**REPLACEMENT THERMOSTAT BETA (réf. W6020) ou CAREL (réf. W6020.1)
PAR THERMOSTAT CAREL EASY (réf. W1882)**

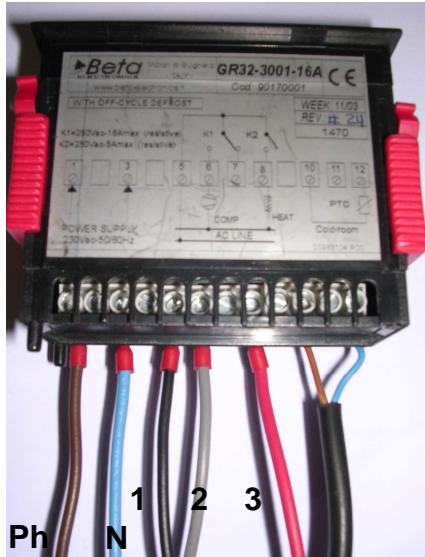
Thermostat BETA (W6020)
câblage existant

Thermostat CAREL (W6020.1)
câblage existant

Thermostat CAREL EASY (W1882) - **nouveau câblage à réaliser**
+ remplacement de la sonde si le thermostat d'origine est un BETA
(broches vertes et sonde livrées avec le nouveau thermostat)
